改善箇所説明図

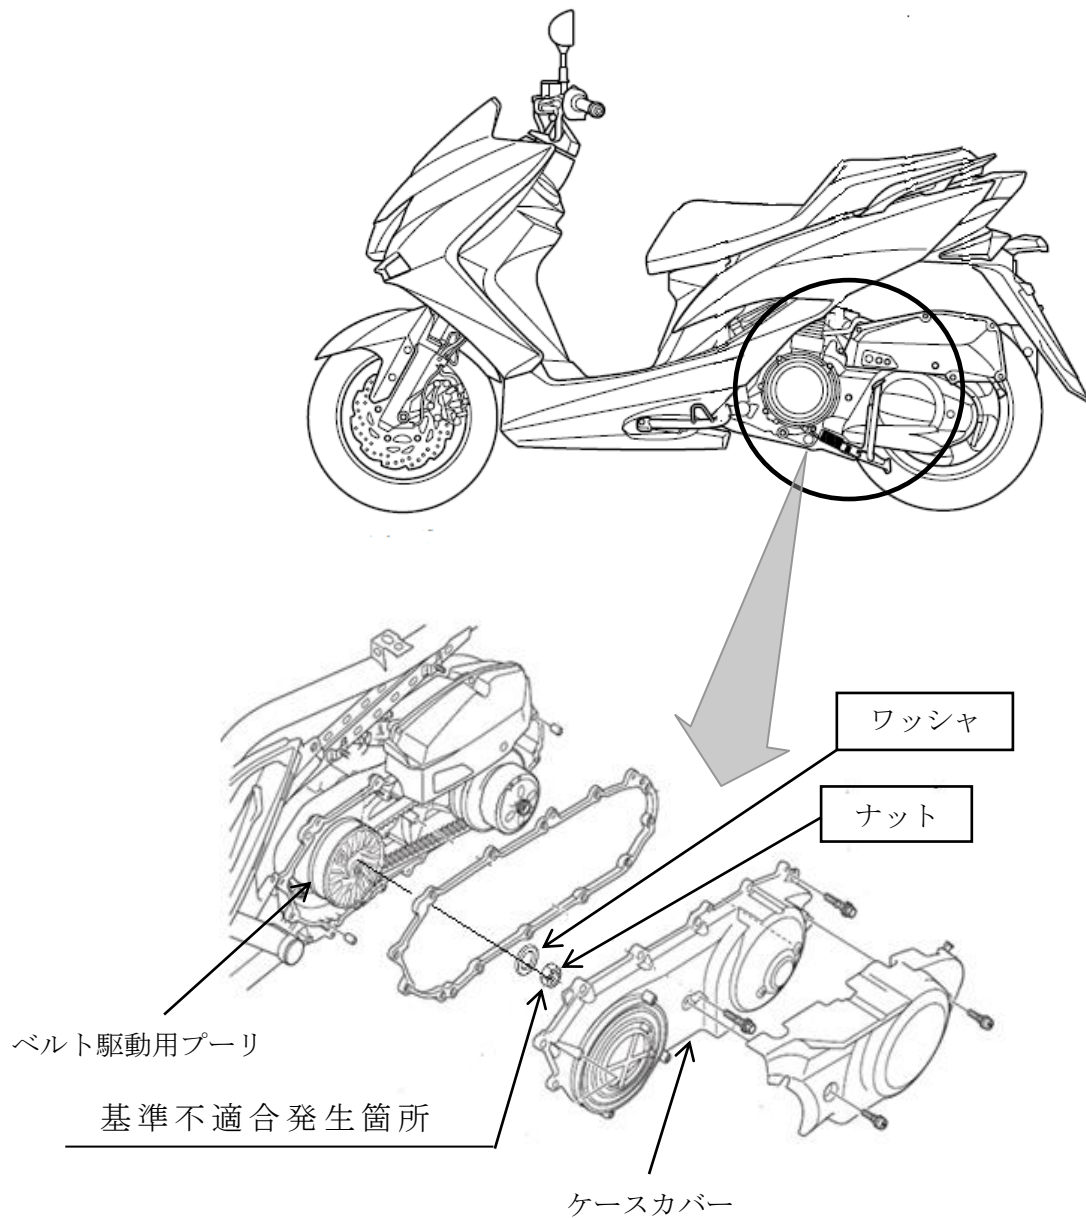
動力伝達装置において、ベルト駆動用プーリの締付け部の構造が不適切なため、走行中に当該プーリの締付けナットが緩むことがある。そのため、当該プーリがケースカバーと接触して異音が発生し、そのまま使用を続けると、ナットが脱落し、最悪の場合、エンストして再始動できなくなるおそれがある。

改善の内容：全車両、ベルト駆動用プーリの締付けナットとワッシャを対策品と交換し、ナットの締付けトルクを変更する。
